【保安規定における図表の加工事業変更許可申請書及び設工認申請書との反映項目確認】

保安規定変更申請 変更後の図表における凡例
 今後補正申請により記載を見直す箇所：
 表：赤字
 図：赤線又は赤枠
 ※ただし、敷地区、建物図の補正箇所については別途説明する。
 改訂箇所：記載：太字斜体 図：雲マーク

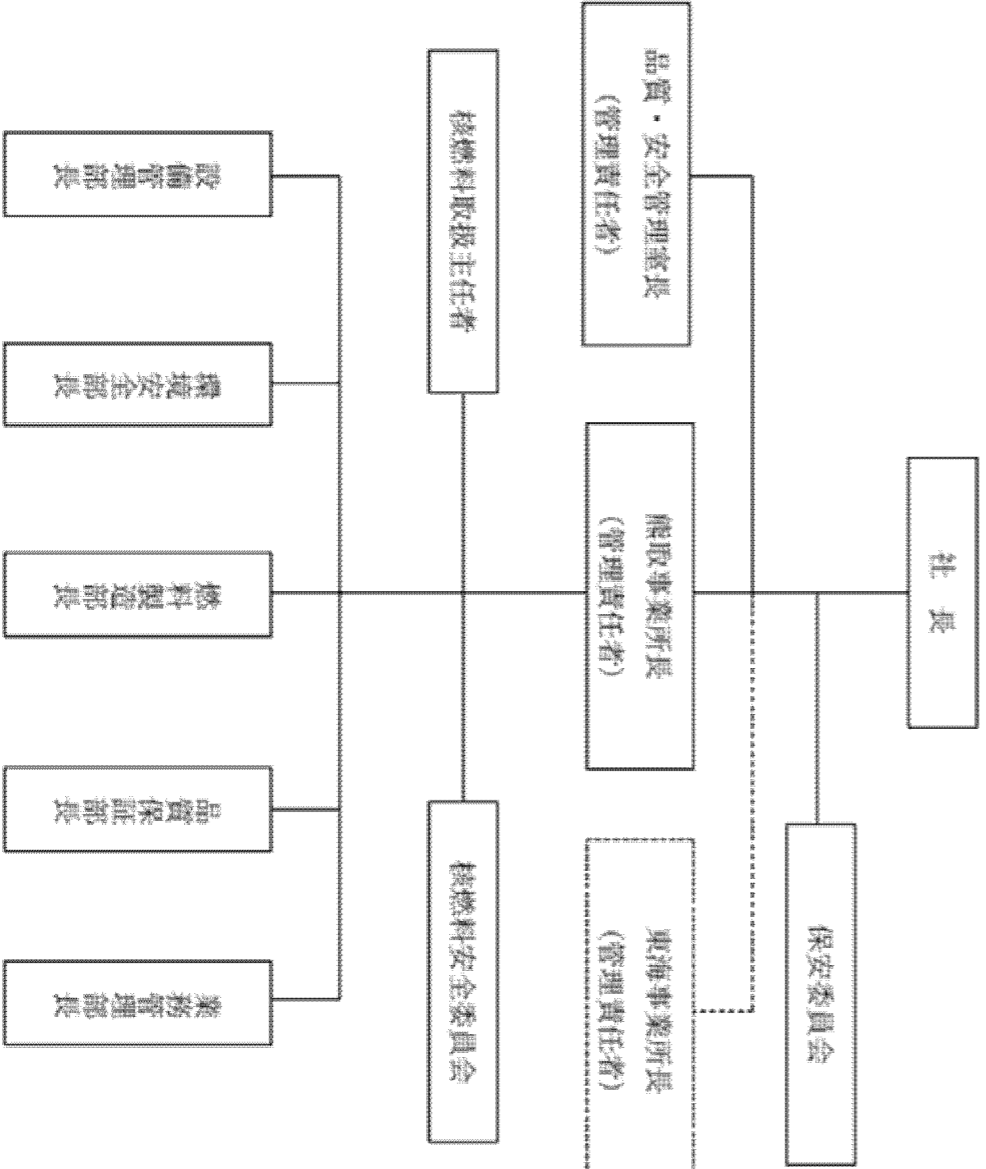
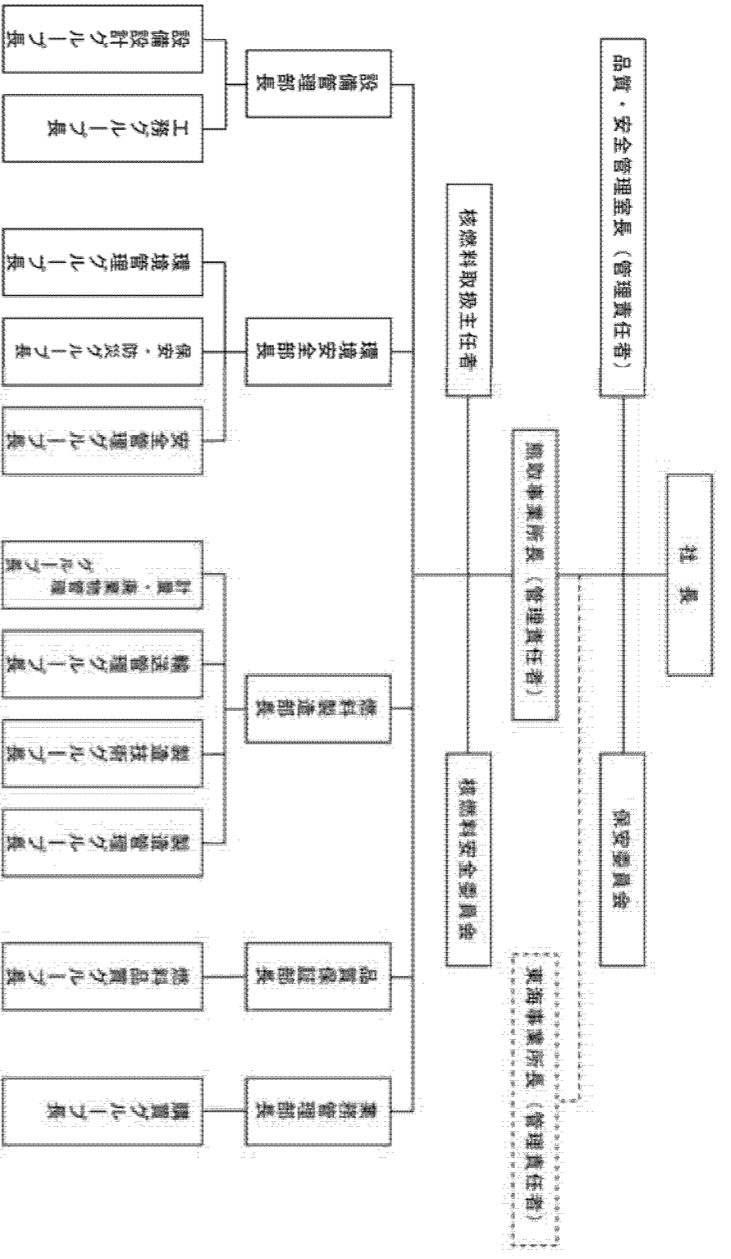
加工事業変更許可申請書又は設工認申請書の記載	保安規定変更申請 変更後の図表	対応状況の説明
<p>(加工事業変更許可申請書 p2-4)</p>  <p style="text-align: center;">添2ハ(イ)の第1図 保安管理組織</p>	<p>別図1</p>  <p style="text-align: center;">別図1 保安管理組織</p> <p style="text-align: center;">..... 本規定の適用範囲外</p>	<p>別図1では、加工事業変更許可申請書に示したものと同一保安管理組織を示している。</p> <p>別図1では加工事業変更許可申請書に示す保安管理組織に加え、各部長の下にグループ長を置くことを明確化している。</p>

別図2-(1)

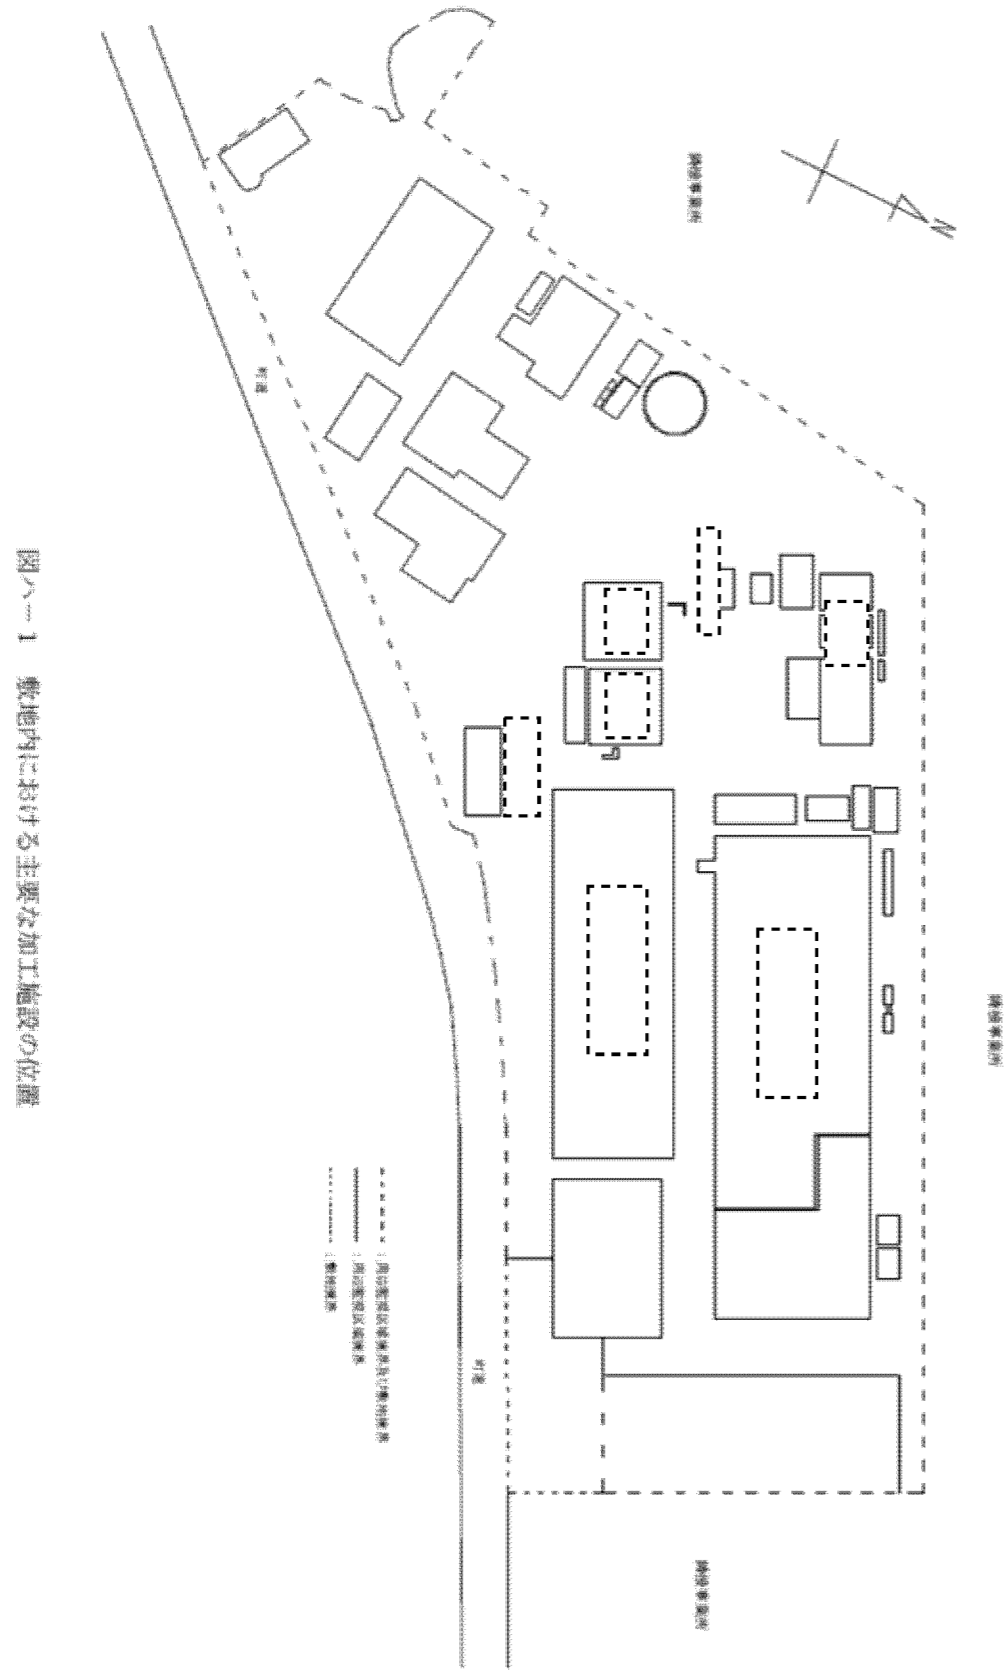
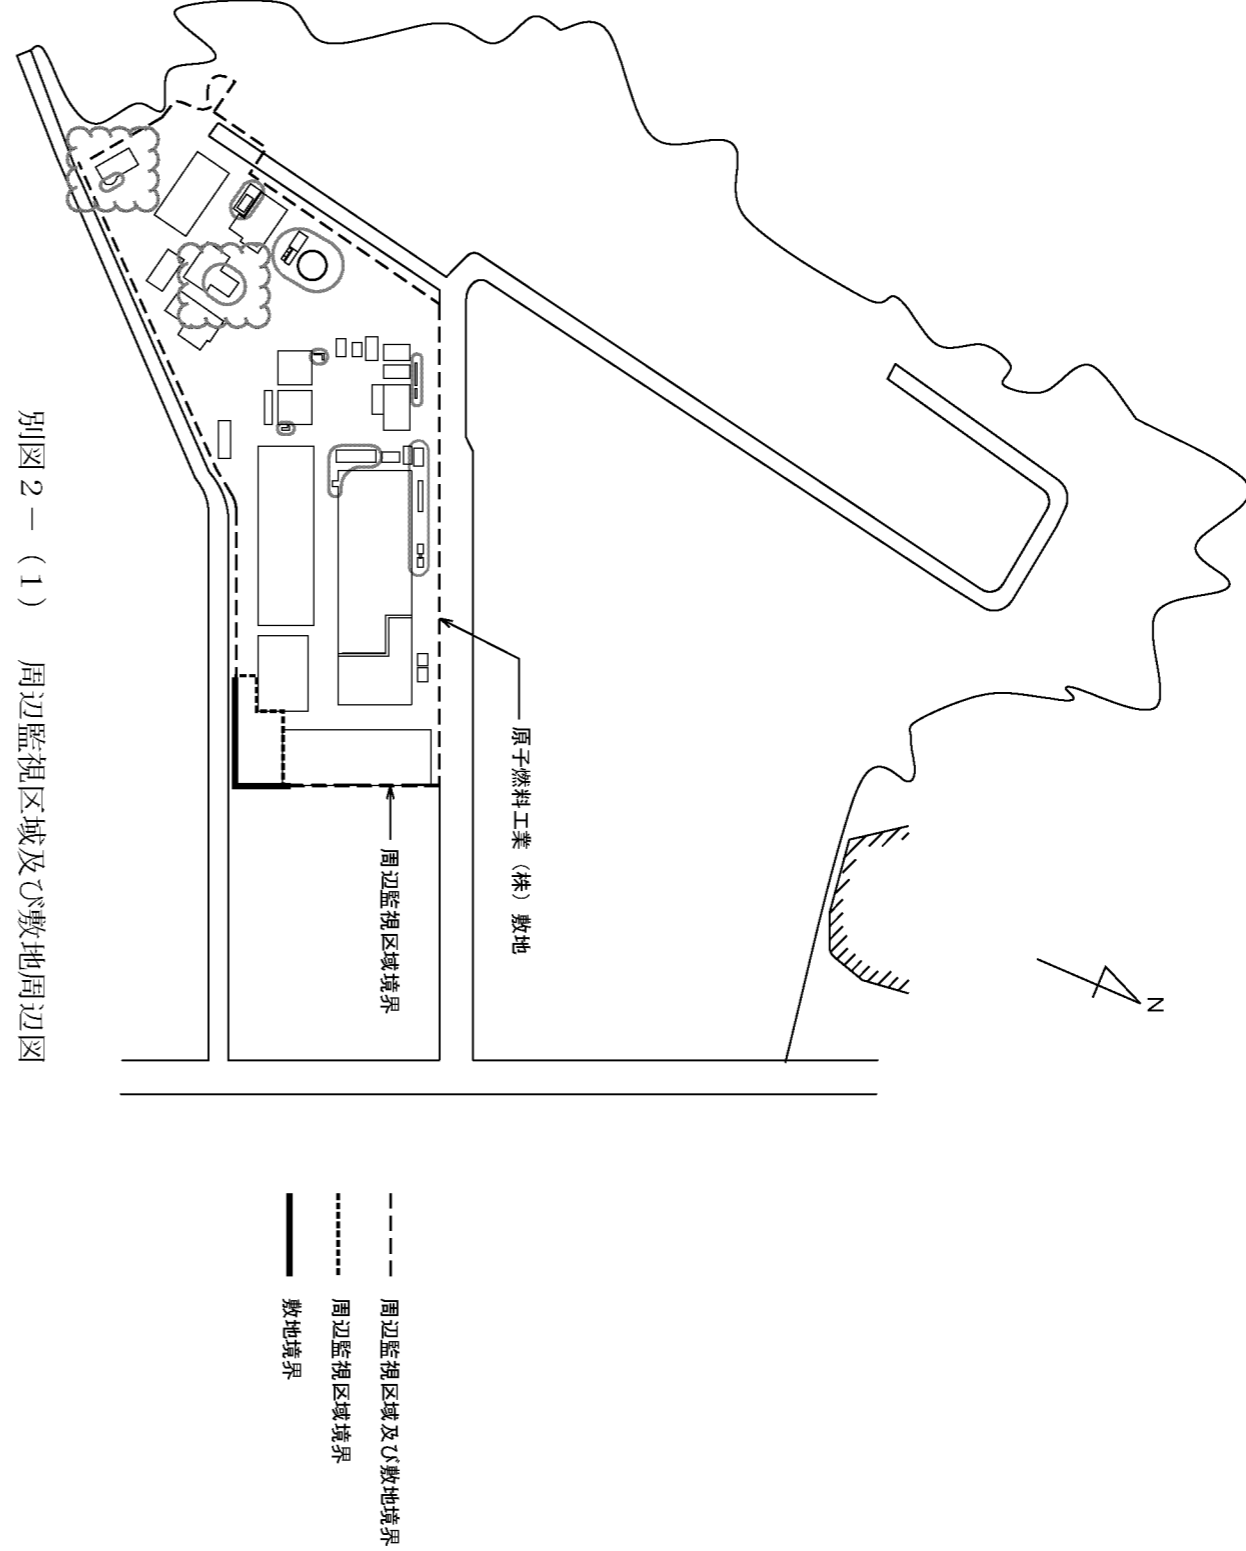
別図2-(1)では、設工認申請書に記載した敷地内における主要な加工施設の位置の図を基に周辺監視区域境界及び敷地周辺を示している。

設工認申請書において詳細化した敷地内の建物及び構築物の配置を反映するため、補正申請にて赤枠のとおりに変更を行う。

別図2-(2) 管理区域、保安区域及び周辺監視区域図

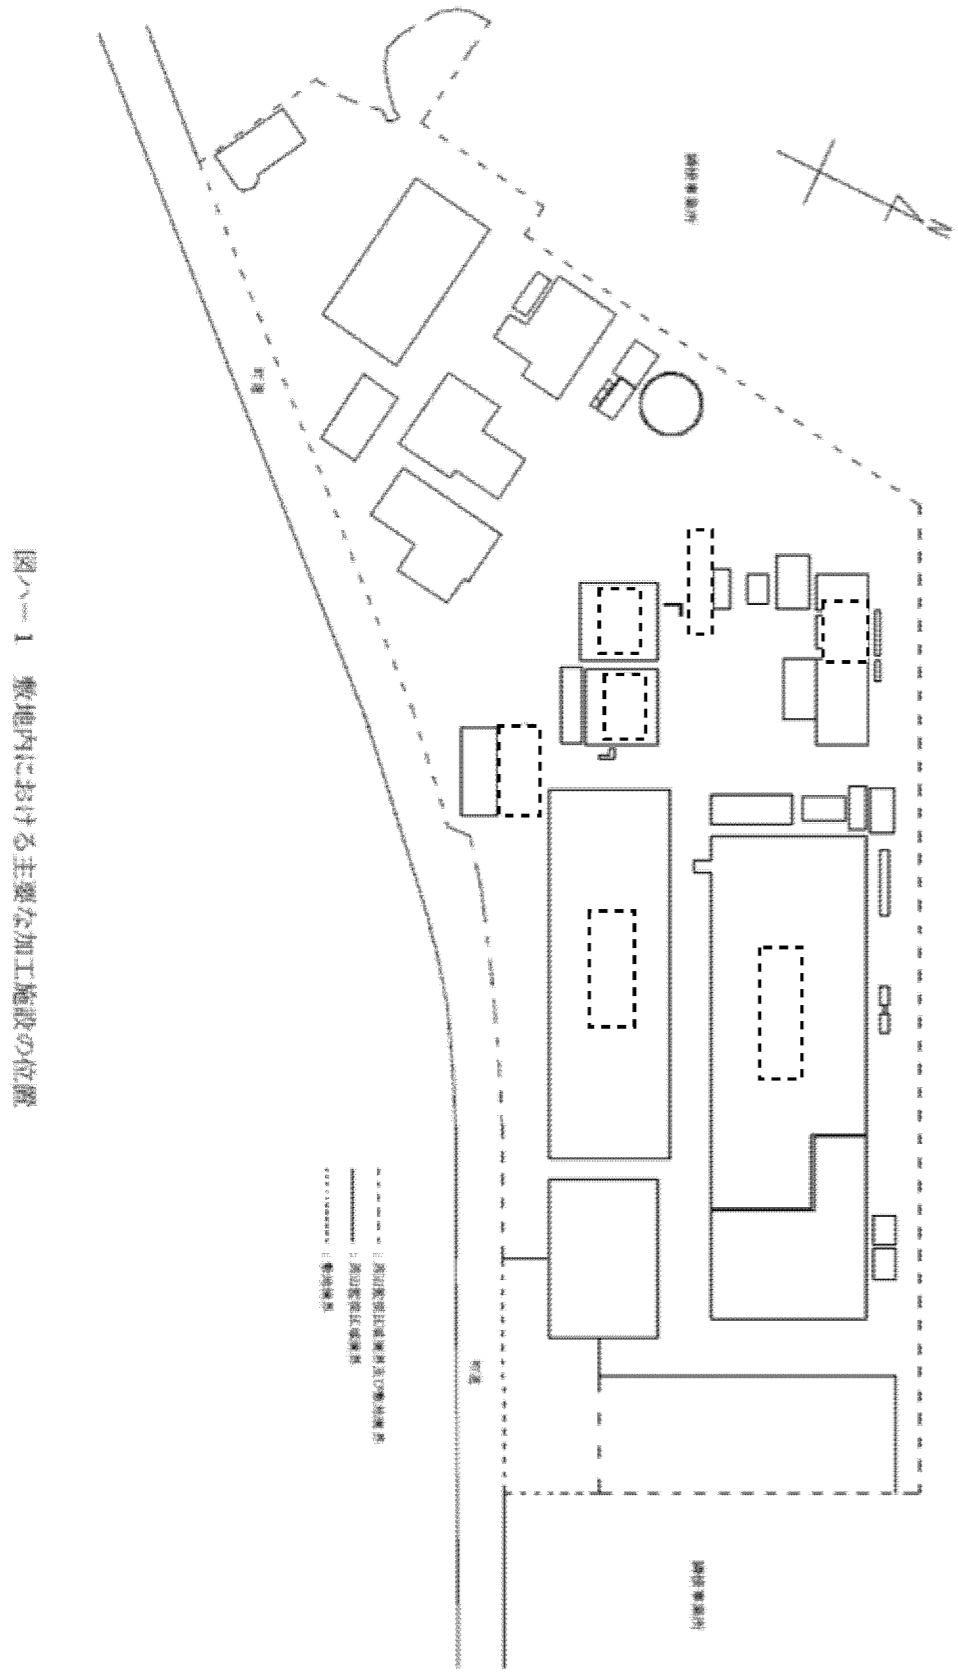
別図2-(2)では、設工認申請書に記載した敷地内における主要な加工施設の位置の図を基に保安区域及び周辺監視区域について示している。

設工認申請書において詳細化した敷地内の建物及び構築物の配置を反映するため、補正申請にて赤枠のとおりに変更を行う。
また、一部を除く建物内の管理区域区分の詳細を別図2-(3)以降に示すこととする。
